改善箇所説明図

基準不適合発生箇所

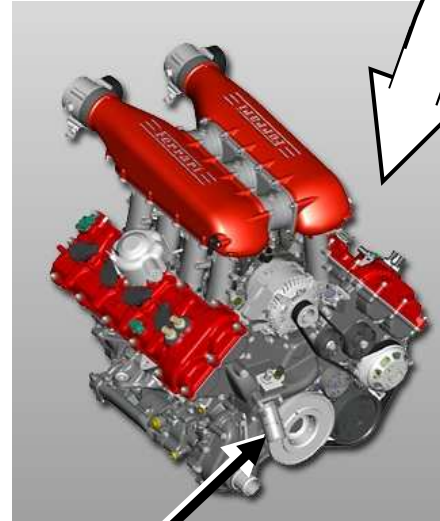
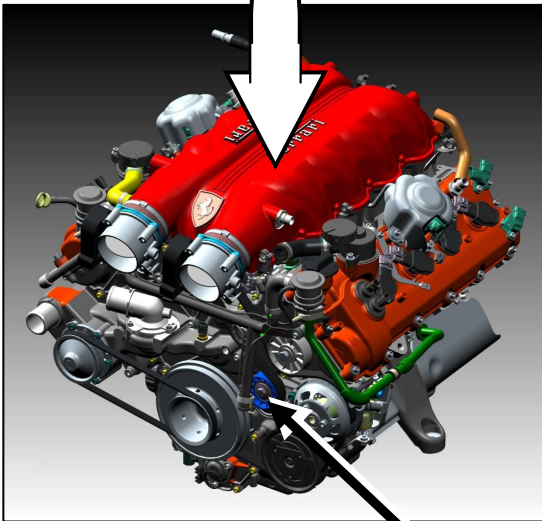
クランクシャフトの製作工程が不適切なため、当該クランクシャフトのピンにヒビ割れが発生することがある。その場合、当該部分にオイルが循環しにくくなるため当該部分とコネクティングロッドの間に抵抗が発生し、クランクシャフトがスムーズに回転しなくなり点火時期が合わなくなることでエンジンがノッキングを起こす。そのままの状態で使用を続けると、最悪の場合、エンジンが焼き付いて停止するおそれがある。

改善の内容 : エンジンクランクシャフトを良品と交換する。
